BV/08/23-057
Beschlussvorlage
öffentlich

Beratung und Beschlussfassung zur Auswertung des Ergebnisses einer alternativen Tiefgaragenzufahrt für das "Nördliche Mühlengelände" Bad Kleinen

Gemeinde Bad Kleinen
Bebauungsplan Nr. 28
„Nördliches Mühlengelände“

Variantenuntersuchung Zufahrt Tiefgarage

Lageplan Bahnquerung

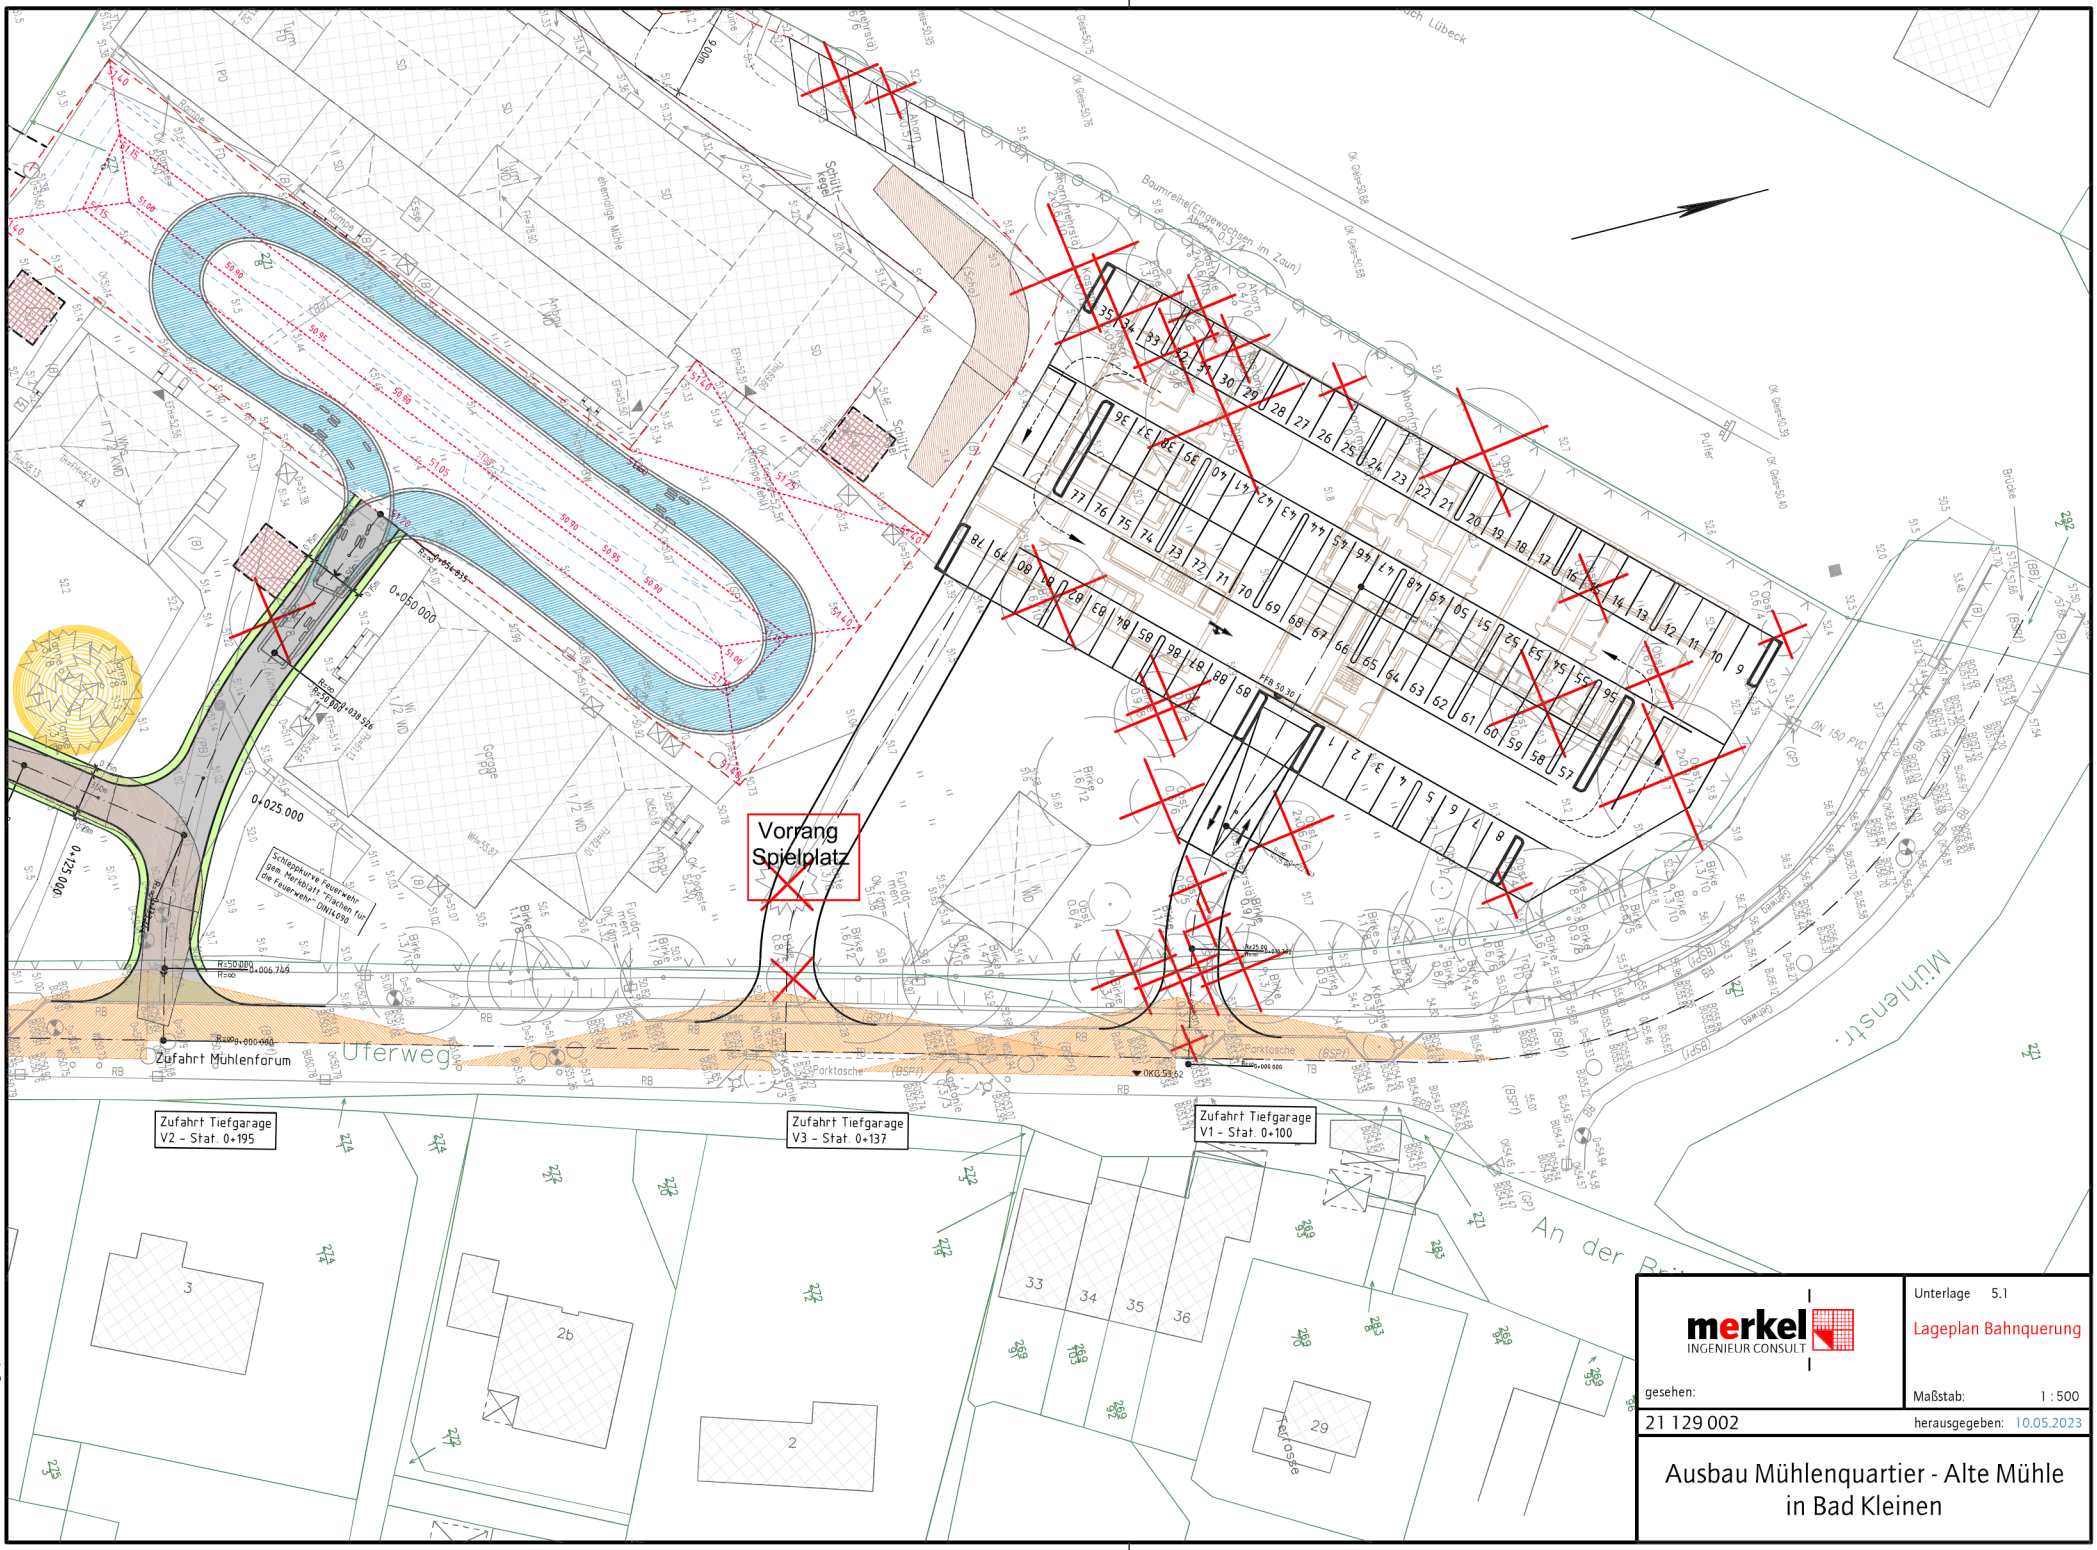
Aus der Wertungsmatrix in der Anlage geht hervor, dass die Variante 1 die meisten Vorteile mit sich bringt. Die alternative Variante 3 zur Anlage einer Tiefgaragenzufahrt, stellt mit den ungünstigsten Einflüssen auf die geplante Nutzung des Mühlenforums die ungünstigste Alternative dar, auch hinsichtlich des Eingriffs in den neu ausgebauten Uferweg sind keine Vorteile gegenüber Variante 1 zu erkennen.

Die Variante 2 hat bautechnisch die günstigsten Voraussetzungen aller Alternativen, widerspricht aber der architektonischen Zielsetzung, das Mühlenforum als Aufenthaltsfläche zu entwickeln.

Vorrang
Spielplatz
Uferweg
Zufahrt Tiefgarage
Zufahrt Tiefgarage
Zufahrt Tiefgarage
Zufahrt Kühlenforum
Mühlenstr.

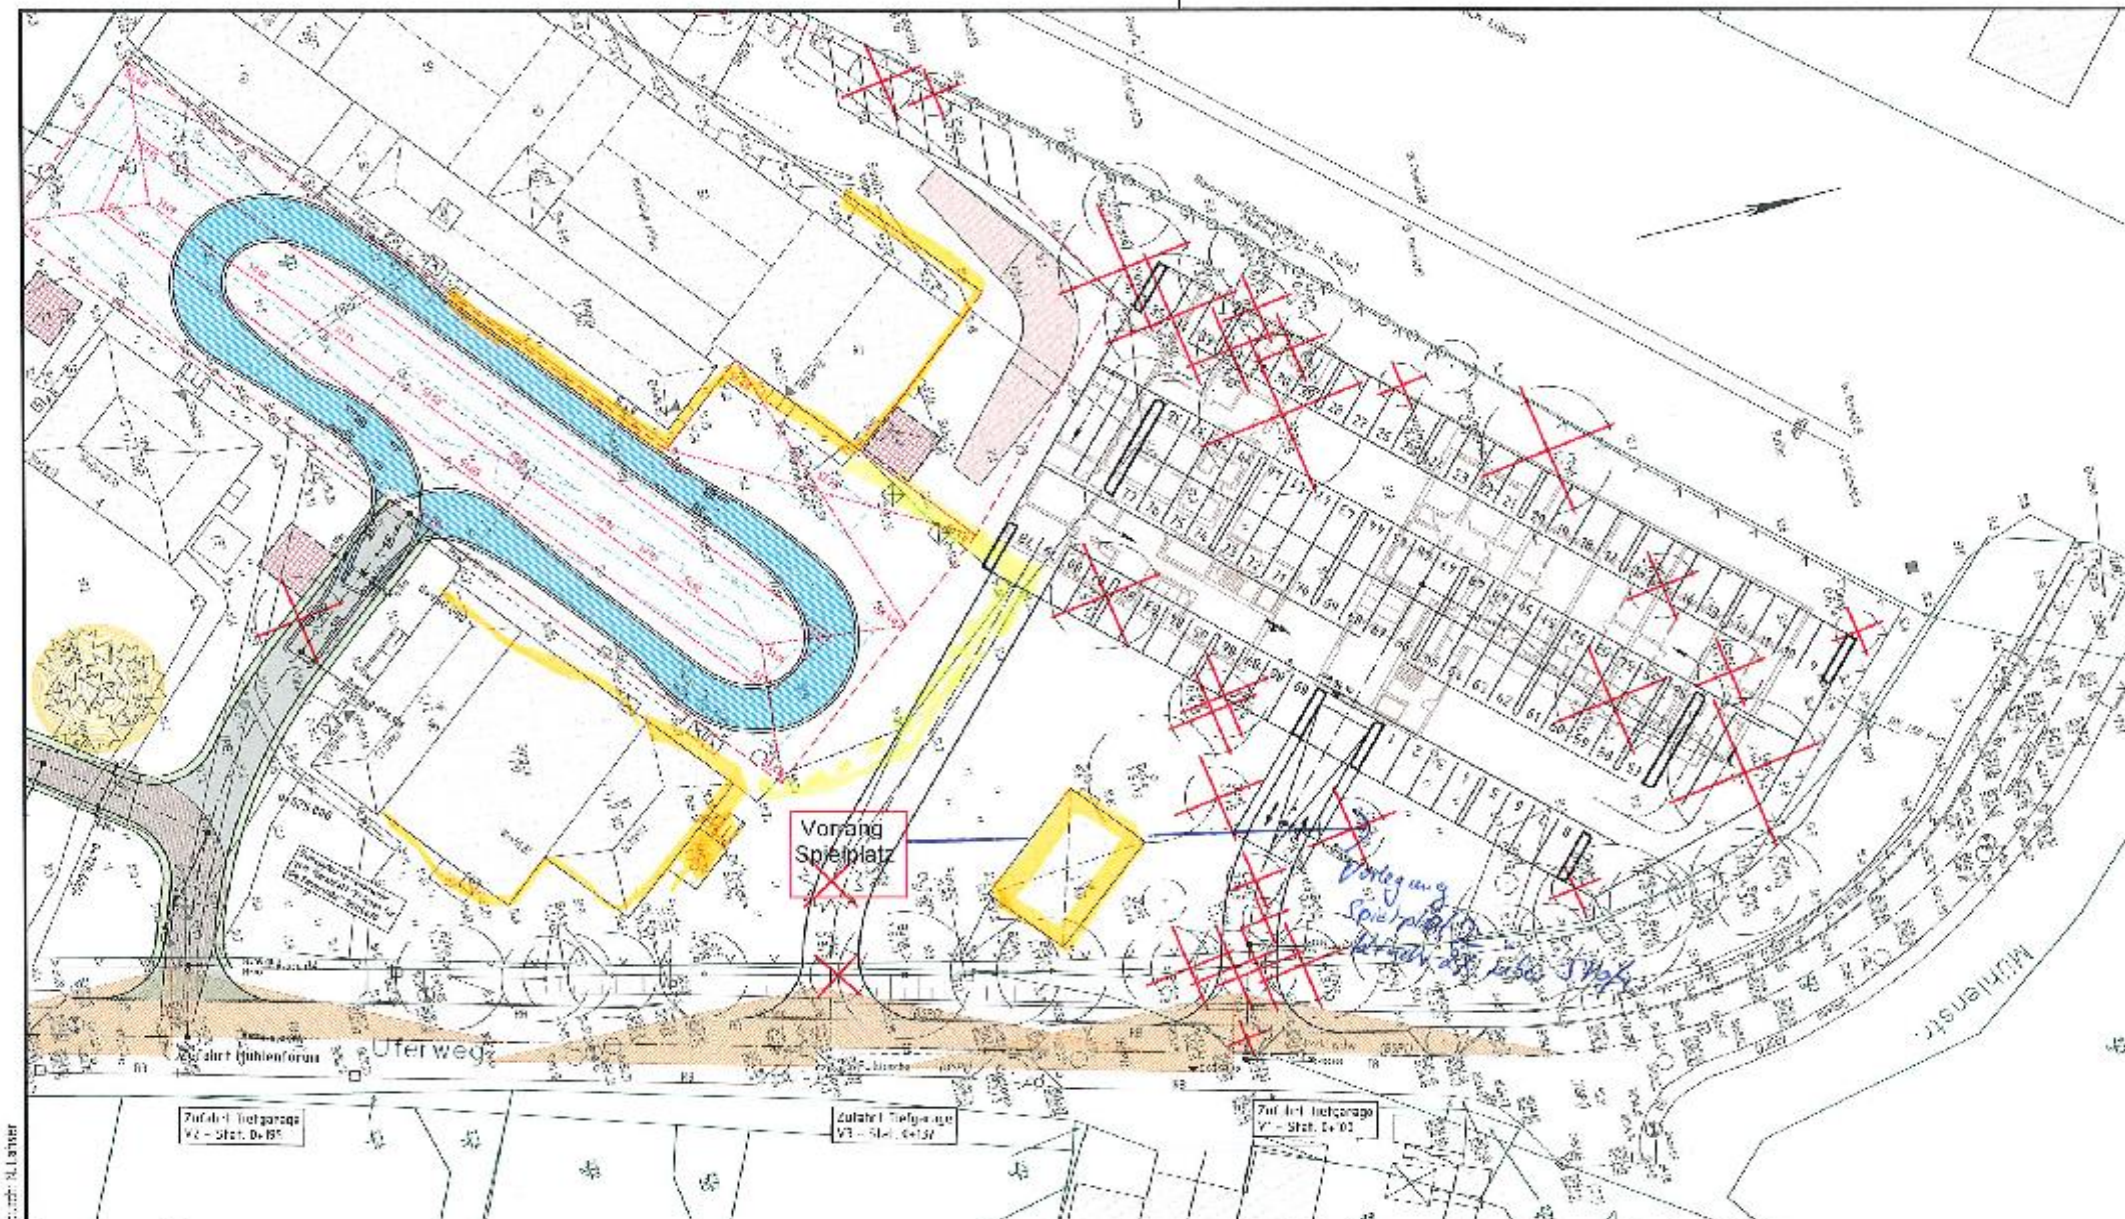
- Angrenzende Straßen, wie Mühlenstraße, Uferweg und Seeweg sind 30ziger Zonen und damit gleichrangige Straßen insofern sind untergeordnete Straßen nicht üblich

- Problemsituation rechts vor links aus dem Seeweg kommend, könnte eingeschränkt werden, indem 2 STOP-Schilder links und rechts aus dem Seeweg kommend aufgestellt werden, da zukünftig und m.E. auch aktuell der Hauptverkehr auf dem Uferweg stattfindet

- Darstellung Fahrbahn Gehweg
